M 949/80

949. Strong Enterprises. Laskuvarjon laukaisukahvan tarkastus

Koskee: Kaikkia Suomessa rekisteröityjä urheilukäyttöön tarkoitettuja laskuvarjoja.

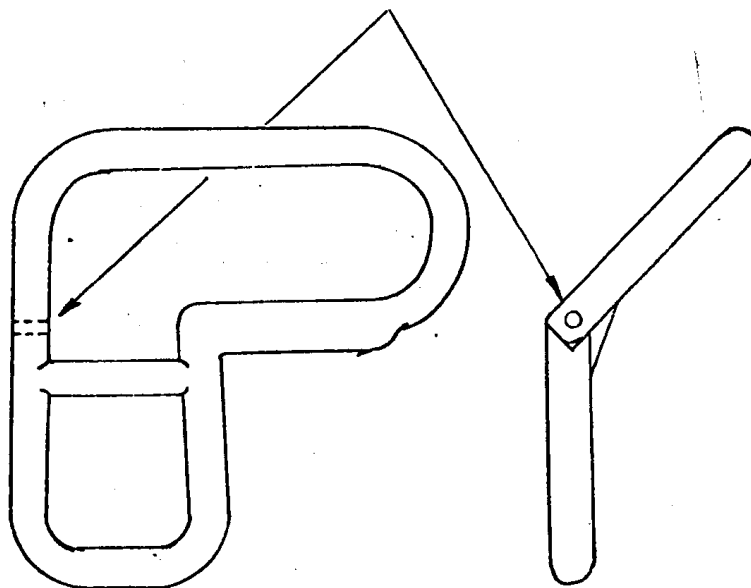
Toimenpiteet: Tarkasta ennen seuraavaa hyppyä, onko laskuvarjoon asennettu kuvan mukainen Strong Enterprisesin valmistama muovinen laukaisukahva (osanumero 1034) jonka toiseen pystyputkeen laukaisuvaijeri vain on kiinnitetty. (Vaijeri ei siis kulje poikkiputken läpi.)

Vaihda kahva, mikäli laukaisuvaijeri on kiinnitetty tähän.

Strong Enterprises on valmistanut näitä kahvoja FAA TSO:n C-23b mukaisesti Strong Enterprises "Pop-Top"-varavarjoihin (osanumero 1023), mutta niitä saattaa olla myös muunmerkkisissä ja -tyyppisissä varjoissa. Mikäli kuvan mukainen kahva on asennettu, niin vaihda se ennen hyppytoiminnan jatkamista Strong Enterprisesin metallikahvaan (osanumero 1025).
